DELIBERAZIONE DELLA GIUNTA REGIONALE 11 febbraio 2020, n. 124

D.lgs. 152/2006 e ss.mm.ii. e L.R. 11/2001 e ss.mm.ii. – [ID_VIP:4772] Procedura di V.I.A. di competenza Statale relativa ad un impianto eolico da realizzare nei Comuni di Cerignola (FG) e Stornara (FG), e relative opere di connessione alla RTN, costituito da n.13 WTG per una potenza complessiva di 54,60 MWe - Proponente: Torre Giulia Wind S.r.l. Parere di competenza della Regione Puglia.

Parere espresso nella seduta del 03/10/2019 - Parere Finale

Oggetto: Impianto per la produzione di energia da fonte eolica costituito da 13 aerogeneratori, ciascuno di potenza pari a 4,2 MW per una potenza complessiva pari a 54,60 MW, localizzato nel Comune di Cerignola (FG) in località "Torre Giulia" e con parte delle opere di connessione ricadenti nel Comune di Stornara (FG)

Figura 5: Stralcio da "DW19045D-V02" (Lettura del PPTR - Struttura idro-geo-morfologica)

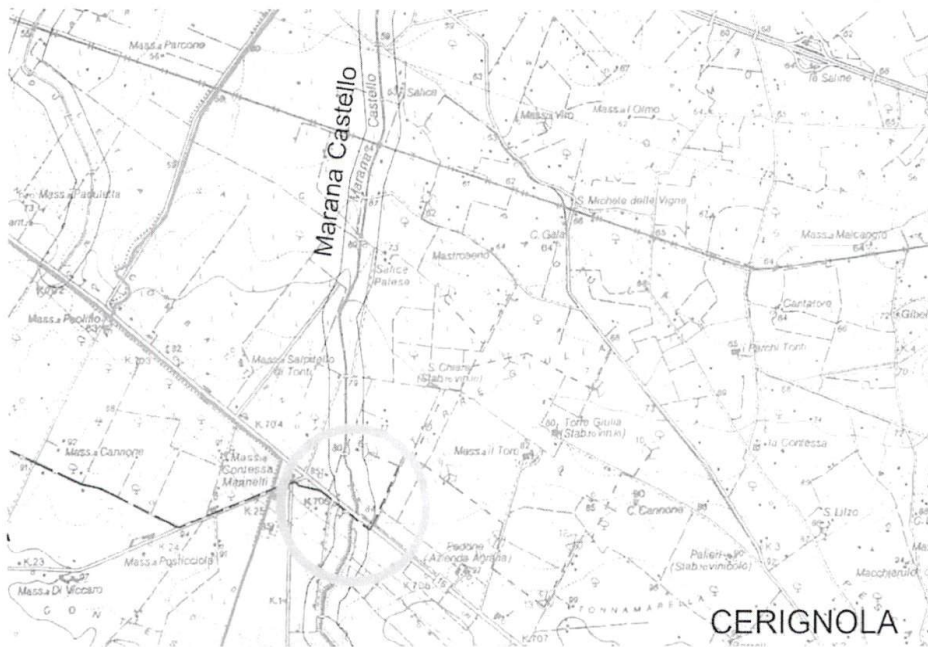
Nell'area di progetto del parco eolico (aerogeneratori, viabilità di servizio e tracciato dei cavidotti), non si rilevano interferenze.

Figura 9: Stralcio da "EO-PON-PD-GEO-09" (STRALCIO CARTA PIANO REGIONALE ATTIVITÀ ESTRATTIVE)

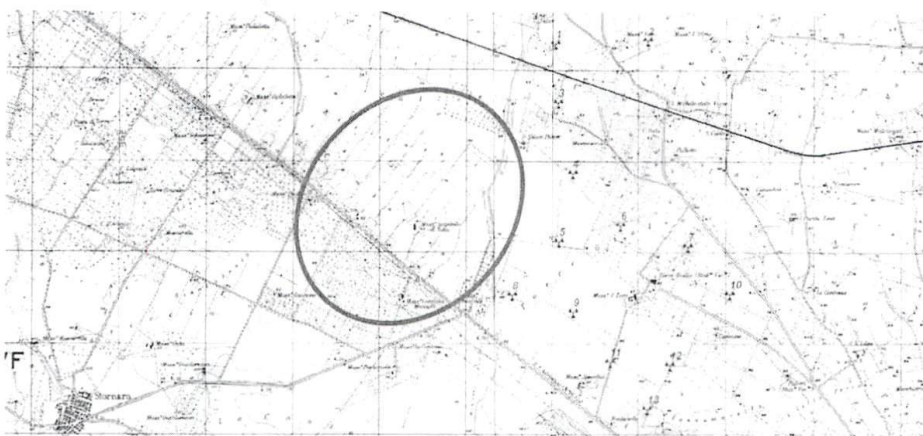
Per quanto riguarda il Piano Regionale Attività Estrattive nell'elaborato "DW19045D-V16" (Stralcio carta piano regionale attività estrattive) è possibile verificare come il parco eolico non presenti con esso interferenze.

Figura 10: Stralcio elaborato "DW19045D-V08" (Inquadramento territoriale del parco eolico di progetto e degli impianti di energia rinnovabile rilevati nell'area vasta)

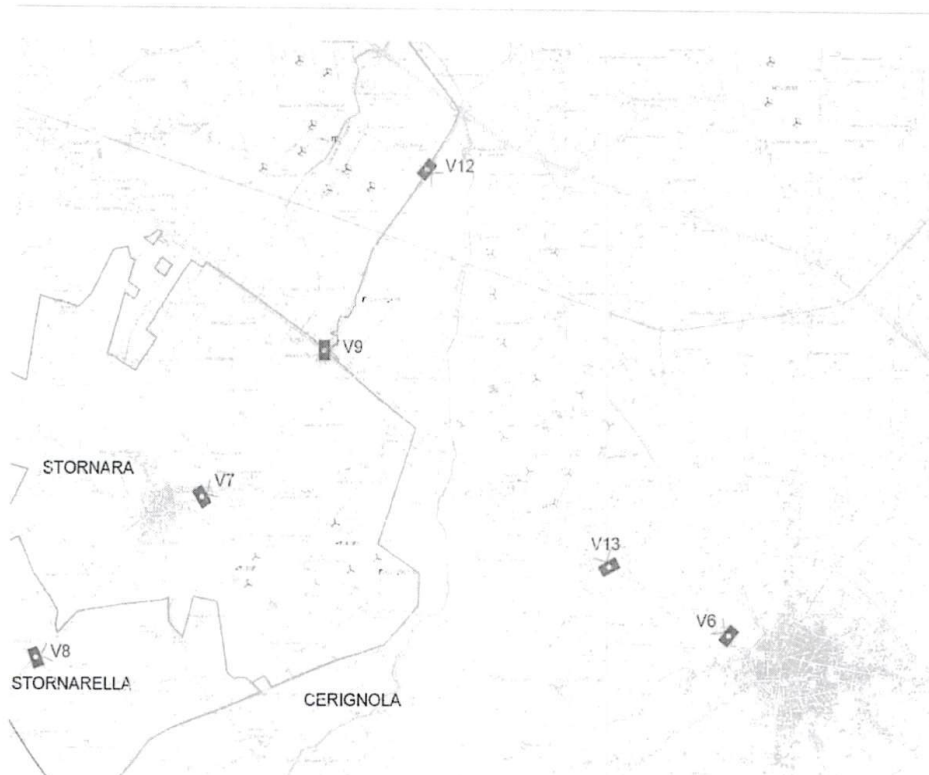
Nell'elaborato "DW19045D-V08" (Inquadramento territoriale del parco eolico di progetto e degli impianti di energia rinnovabile rilevati nell'area vasta) sono riportati 3 impianti esistenti (identificati come E/CS/CS14/1, E/106/07, E/76/08) che rientrano nel raggio di 10 km dall'area di progetto e che, quindi, possono contribuire a produrre impatto cumulativo con gli aerogeneratori di progetto. Si precisa che i 3 impianti citati dal soggetto proponente non sono riportati sul portale della Regione Puglia (<http://webapps.sit.puglia.it/freewebapps/ImpiantiFERDGR2122/index.html>).
